「震源を特定せず策定する地震動に関する検討チーム」の検討結果を受けた事業者からの意見聴取結果及びこれを踏まえた基準の改訂方針について

令和2年3月4日
原子力規制庁

○実用発電用原子炉及びその附属施設の位置、構造及び設備の基準に関する規則の解釈の改正イメージ

○基準地震動及び耐震設計方針に係る審査ガイドの改正イメージ

図 地震基盤相当面における標準応答スペクトル

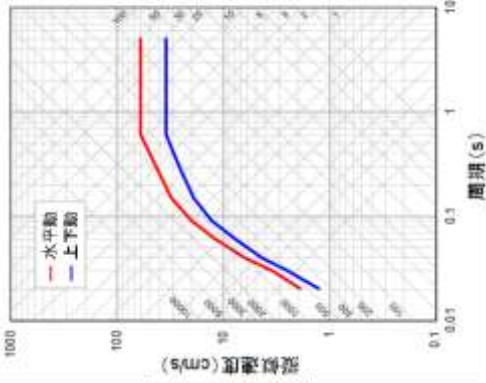
- ①「震源を特定せず策定する地震動」として、「全国共通に考慮すべき地震動」及び「地域性を考慮する地震動」の２種類を検討すること。
- ②全国共通に考慮すべき地震動の策定に当たっては、震源近傍における観測記録を収集して得られた次の知見をすべて用いること。
- ・2004年北海道留萌支庁南部地震の防災科学技術研究所が運用する全国強震観測網の港町観測点における観測記録から推定された基盤地震動
 - ・震源近傍の多数の地震動記録に基づいて策定した地震基盤相当面（地震基盤からの地盤増幅率が小さく地震動としては地震基盤面と同等とみなすことができるとする地盤の解放面で、せん断波速度 $V_s = 2200\text{ m/s}$ 以上の地層をいう。）における標準応答スペクトルとして次の図に示すもの

図-2 地震基盤相当面における標準応答スペクトル

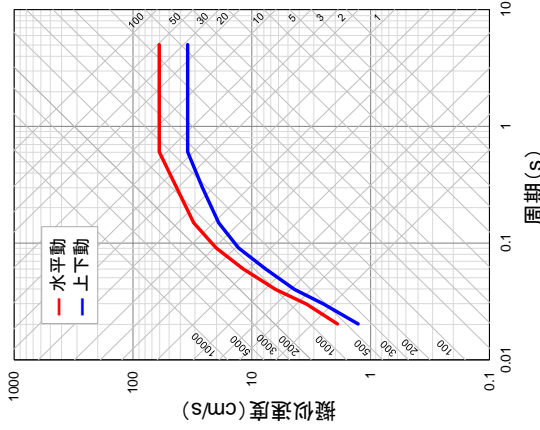
- ①「全国共通に考慮すべき地震動」については、解釈別記2第4条第5項第3号②に掲げる知見を用いて解放基盤表面

における応答スペクトル（地震動レベル）を評価していることを確認する。

図1 2004年北海道留萌支庁南部地震 K-NET 港町観測点の地震動との比較
(検討チーム報告書参考資料(令和元年8月7日)付録Dから引用)

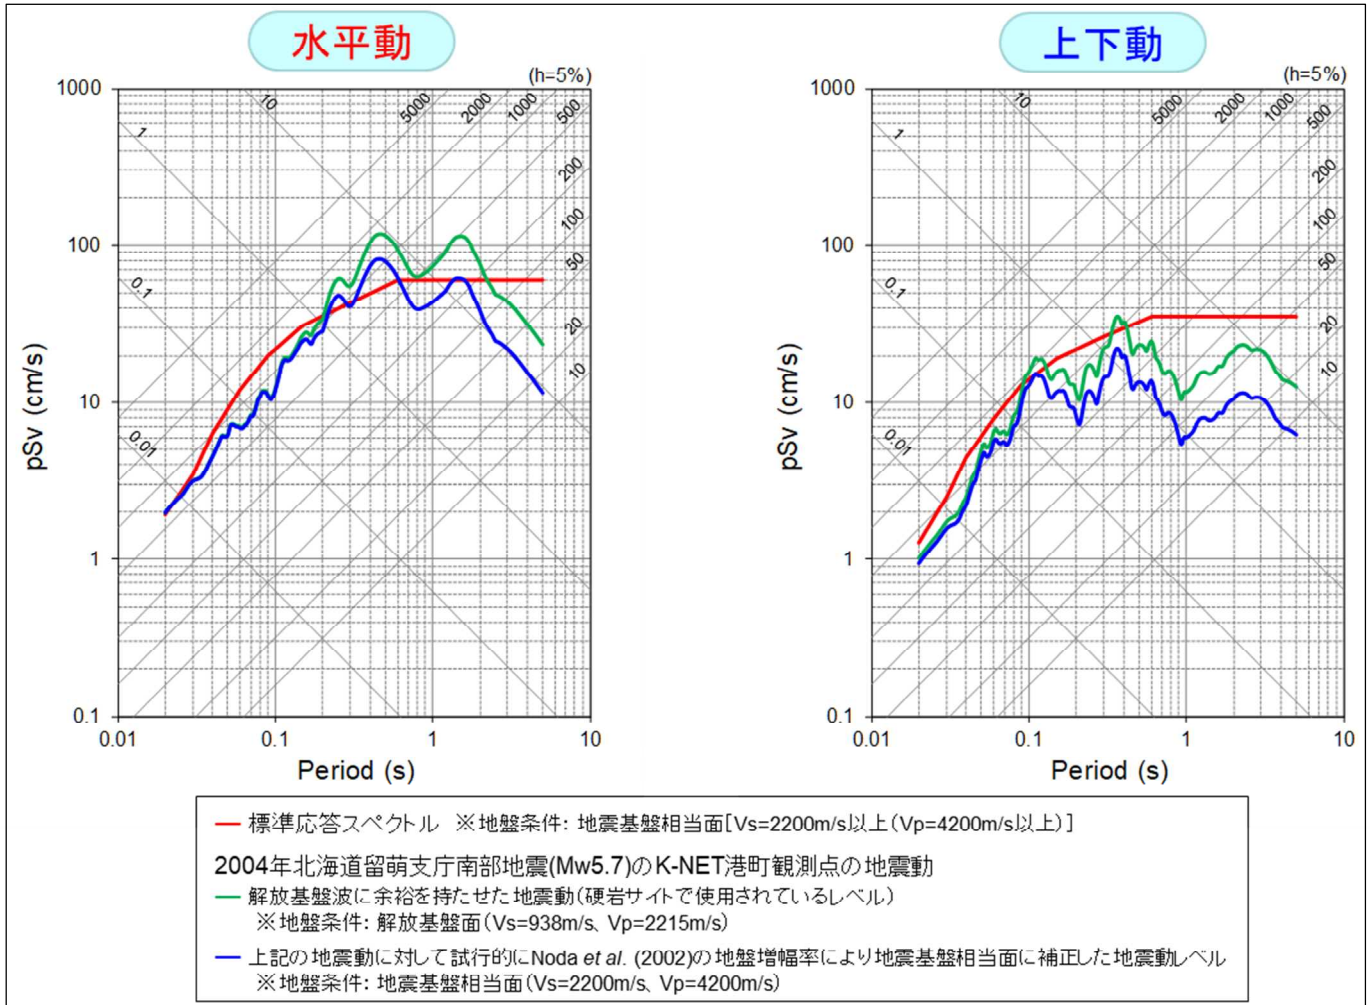
今回の標準応答スペクトルの規制への取り入れに当たり、留萌地震の取扱いを議論する必要がある。標準応答スペクトル（図1赤線）と留萌地震の応答スペクトル（図1青線）を比較すると、次のことが言える。

- ・水平動の周期0.02秒においては、留萌地震の応答スペクトルは標準応答スペクトルよりわずかに大きな地震動レベルとなる。
- ・水平動の周期0.2～0.6秒付近においては、留萌地震の応答スペクトルは標準応答スペクトルを上回る地震動レベルとなる。
- ・水平動のその他の周期においては、留萌地震の応答スペクトルは標準応答スペクトルとおおむね同等又はこれを下回る地震動レベルとなる。
- ・上下動については、全周期帯において留萌地震の応答スペクトルは標準応答スペクトルとおおむね同等又はこれを下回る地震動レベルとなる。

これらを踏まえると、留萌地震の取扱いについては、以下のとおり標準応答スペクトルによる評価だけを要求する方法と、標準応答スペクトルによる評価に加えて留萌地震による評価を併せて求める方法との2つが考えられる。

2) 標準応答スペクトルによる評価に加えて留萌地震による評価を併せて求める方法⁷

- ・地域特性はあるものの、留萌地震のK-NET港町観測点の解放基盤波に不確かさを考慮して策定した地震動は、周期帯によっては標準応答スペクトルに基づく基準地震動を上回ることが想定され、当該評価には一定の効果がある。
